Progetto per la realizzazione di impianto eolico denominato "Poggio alle Pancole" Comune di Lajatico (PI).
Codice della procedura 7874 data di avvio 4-1-2022.

Progetto per la realizzazione di un impianto eolico, denominato "Poggio alle Pancole", costituito da n. 7 aerogeneratori, per una potenza complessiva pari a 42 MW, e delle rispettive opere di connessione alla RTN, da realizzarsi nel Comune di Lajatico (PI). Cod procedura 7874

OSSERVAZIONI – ALLEGATO 3

Estratto tavola 20V036_L_Visibilita_Lajatico_beni_A1_DEF.pdf

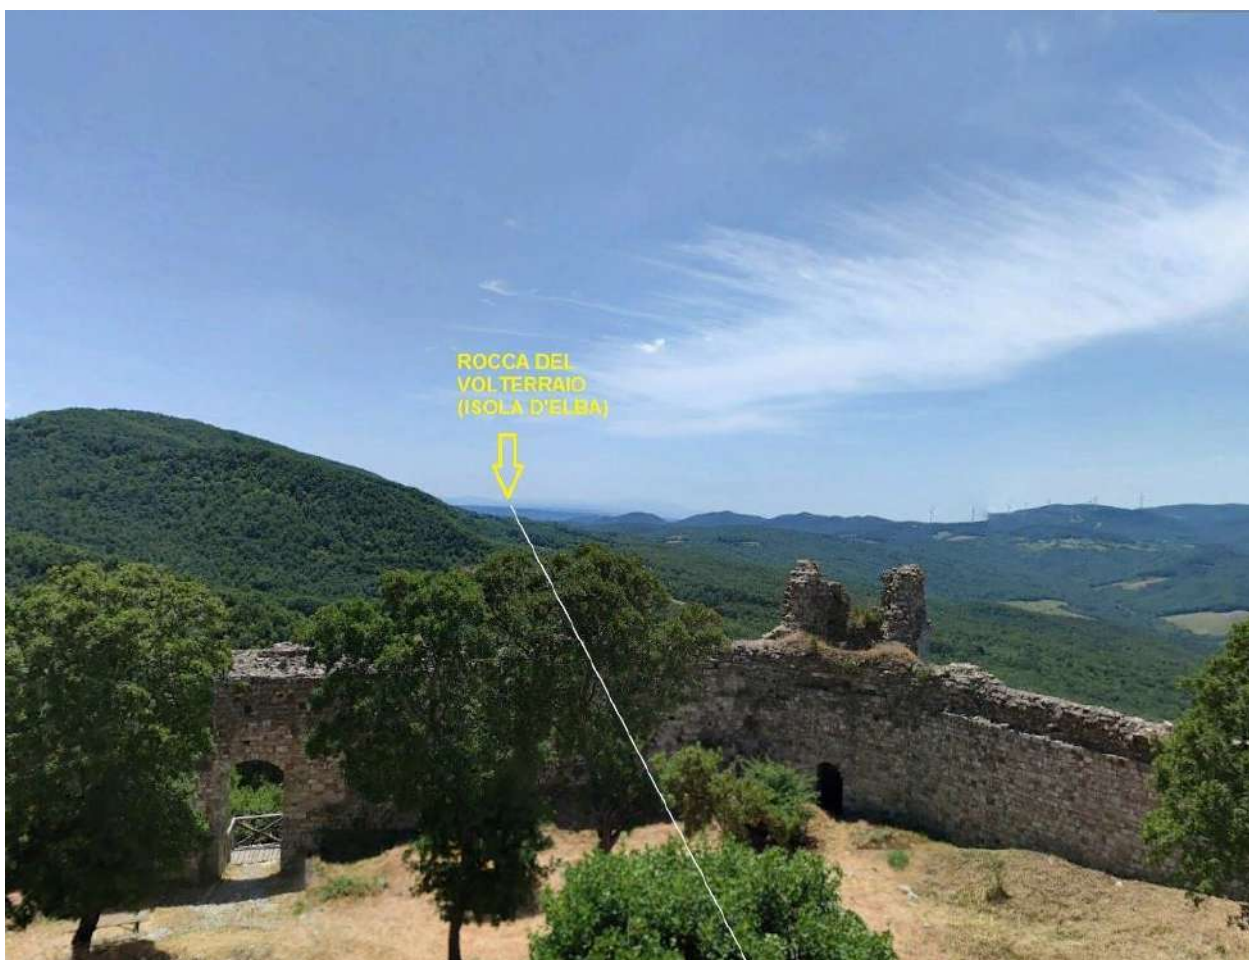
Il progetto del nuovo parco eolico invece è posto proprio lungo la direttrice Rocca di Pietracassia – Volterra, e le prime torri eoliche sono site ad una distanza molto ridotta dalla Rocca (meno di 2 chilometri). La realizzazione del Parco potrebbe perciò distruggere per sempre la più importante direttrice visiva storica che ancora possiamo apprezzare, con grave, insipiente e irreparabile danno al paesaggio, alla storia e alla cultura del territorio.

Vista dalla Rocca di Pietracassia verso Volterra – il nuovo parco eolico andrebbe ad impattare proprio sulla direttrice, e posto a meno di 2 chilometri, impedirebbe la vista di Volterra dalla Rocca; il parco eolico esistente, visibile sulla destra, è posto tra 4 e 6 chilometri, ed è parzialmente nascosto da un colle più alto.

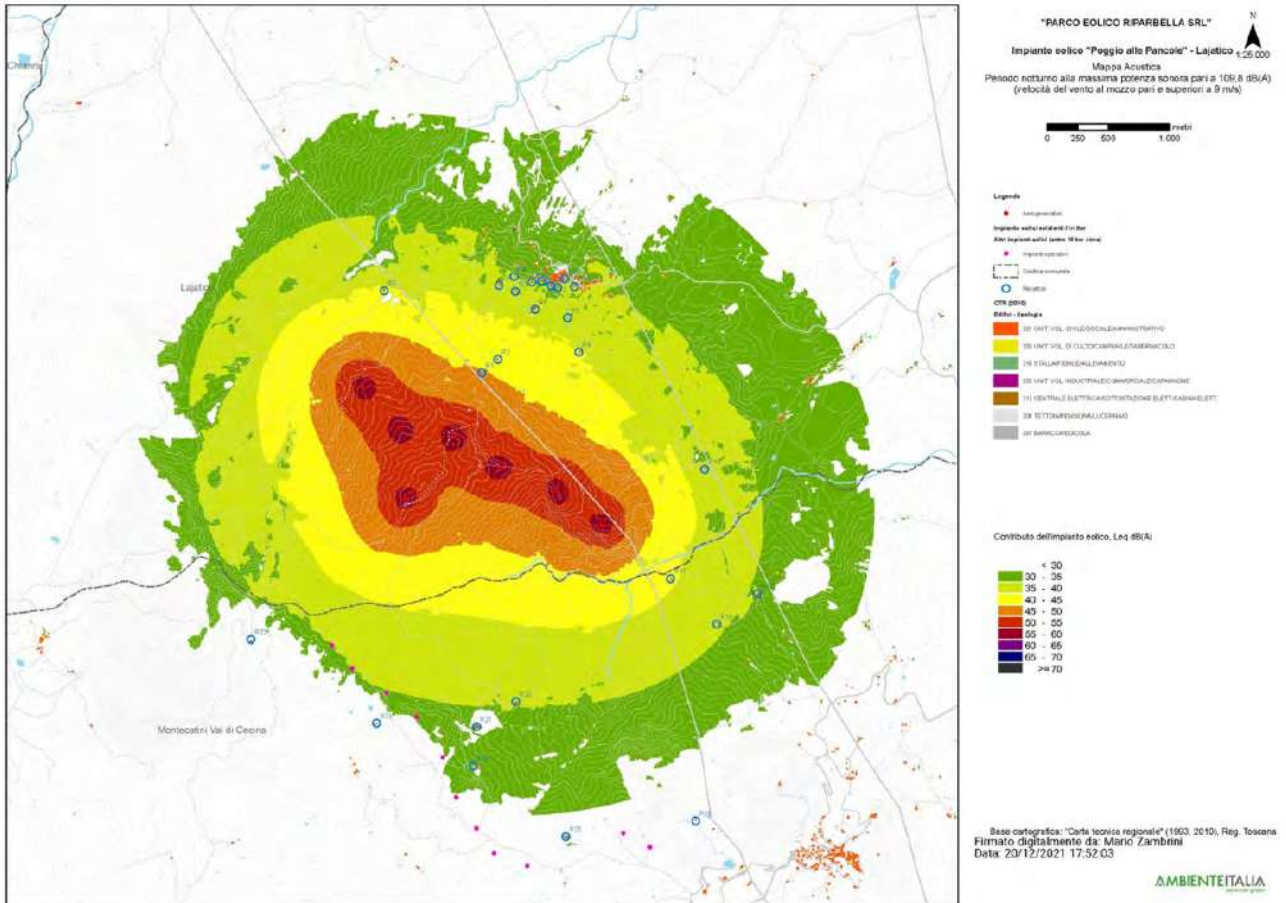
3. Nella valutazione del criterio differenziale a finestre chiuse si fa riferimento a un modello di facciata del fabbricato assolutamente non verosimile: il potere fonoisolante di un vetro 3 mm viene dichiarato 30 dB. Il potere fonoisolante di un vetro 3 mm, basta fare una veloce ricerca in letteratura, non supera i 25 dB e se ragioniamo di infisso nel suo complesso non siamo sopra i 20 dB. L'assunto della stanza 4 metri per 4 metri e volume 43 mc non è assolutamente cautelativo perché le camerette abitabili hanno superfici di calpestio inferiori ai 10 mq e volumi inferiori ai 30 mc. In ogni caso è pieno di stanze con superficie di calpestio inferiore ai 16 mq, basta una qualsiasi camera matrimoniale. La stima dell'indice dell'isolamento di facciata è quindi del tutto sovrastimata, quindi errata e porta a dichiarare che il livello di rumore ambientale a finestre chiuse è inferiore al limite di applicabilità sia di giorno che di notte. Ciò non è corretto e, in situazioni di bassa rumorosità residua come stimata/misurata dai tecnici, quando il differenziale si applica, SI SUPERA. Risulta evidente che senza l'assunto della valutazione errato dell'isolamento di facciata il criterio differenziale a finestre chiuse risulta superato.

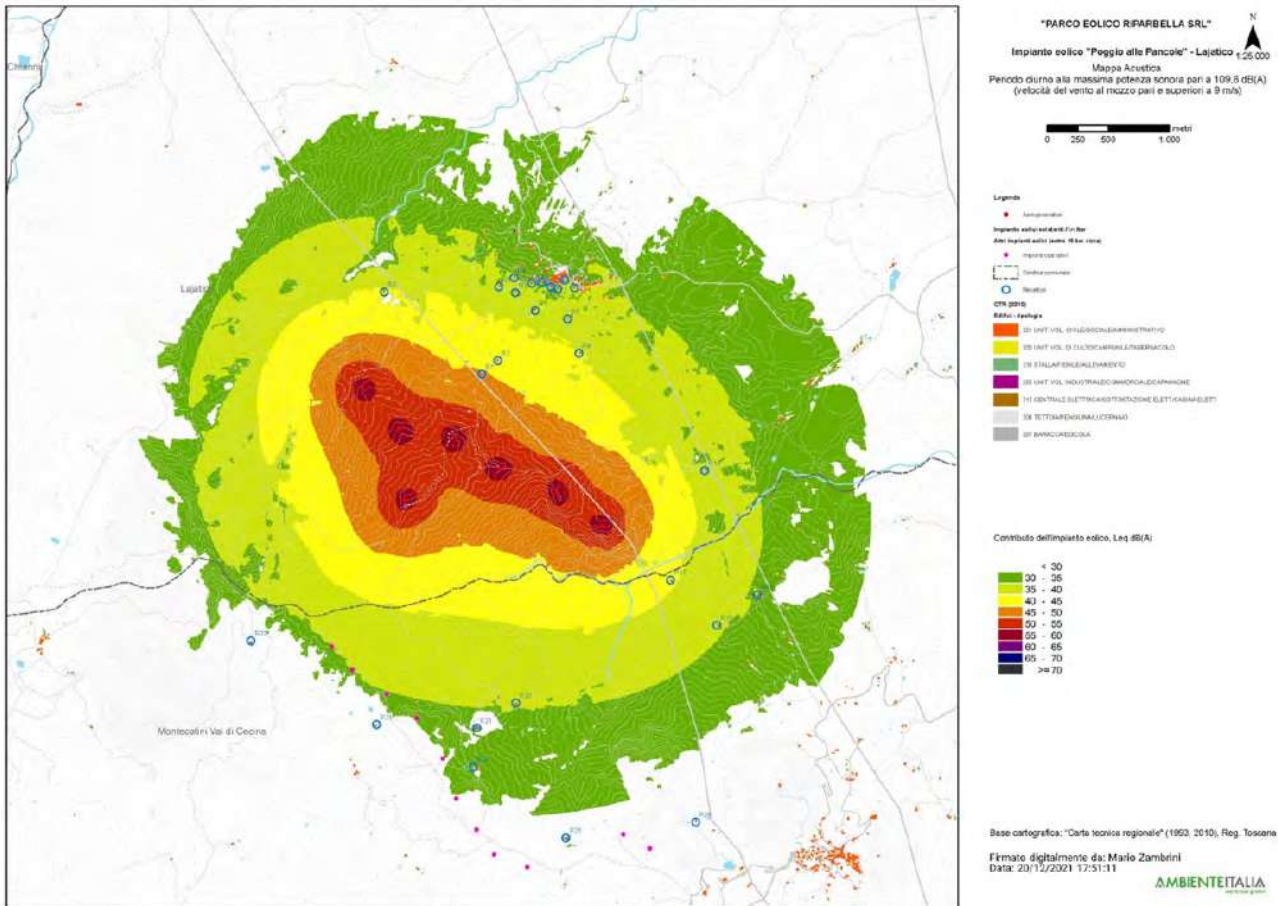
4. L'osservazione ancora più cogente riguarda l'assunto dell'abbattimento di una parete a finestre aperte pari a 10 dB. 10 dB di abbattimento, prova qualsiasi misura che si possa fare in qualsiasi situazione, può andare bene in caso di parete molto grande, di importante R_w e con finestra piccola, inferiore al 5% della superficie finestrata. Già una stanza normalissima di una cameretta con finestra 1,2x1,4, mediante misura a 1 m dalla facciata in esterno e una all'interno con fonometro a 1 m dalla finestra aperta e oltre 1 m dalle altre superfici riflettenti microfoni a 1,5 m di altezza non presenta abbattimento del rumore superiore a 6 dB, a meno di non avere all'interno un ambiente sovraccarico di arredi solo fonoassorbenti in una condizione assolutamente non realistica. Se poi ci spostiamo a una camera con una banale porta finestra da 1,2mx2,4m si perde un ulteriore dB di abbattimento e in situazioni, che esistono tranquillamente, di infissi ampi (tipo 1,8x2,4 o 2x2,4 o anche oltre) si arriva a situazioni in cui l'unico abbattimento che offre la parete è la riduzione di 3 dB dati dai coefficienti di riflessione di facciata. Coefficiente di riflessione di facciata che, oltretutto, qui non risulta valutato.

Se ne deduce che ipotizzando un abbattimento delle pareti inferiore a quello della valutazione e conforme alle stime riportate il criterio differenziale a finestre aperte si applica e SI SUPERA, sempre con riferimento ai bassi livelli di rumorosità registrati e che sono caratteristici della zona.

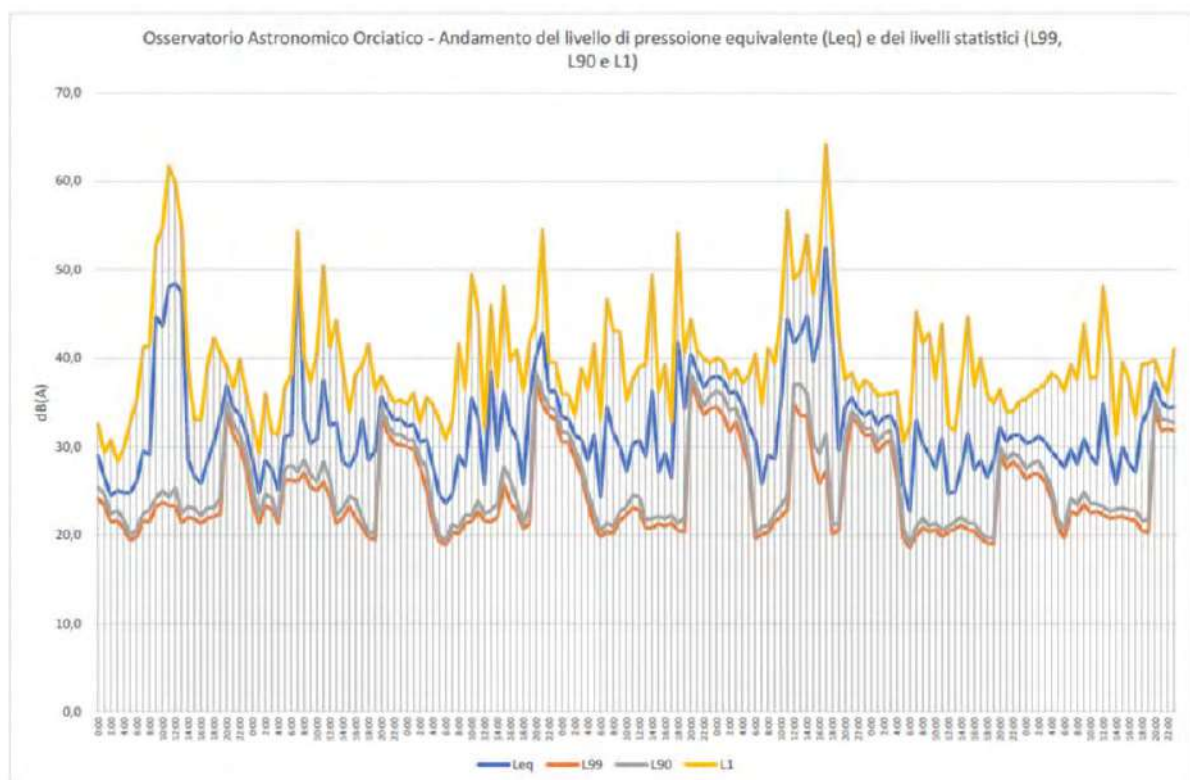
pagina 28 che in corrispondenza di livelli di pressione equivalente Leq intorno ai 45 dB(A), i livelli

di pressione istantanea L1 si aggirano intorno ai 63 e 65 dB(A) o comunque superiori a 50 dB(A) e questo per periodi di 4 e 9 ore, quindi per buona parte della giornata.
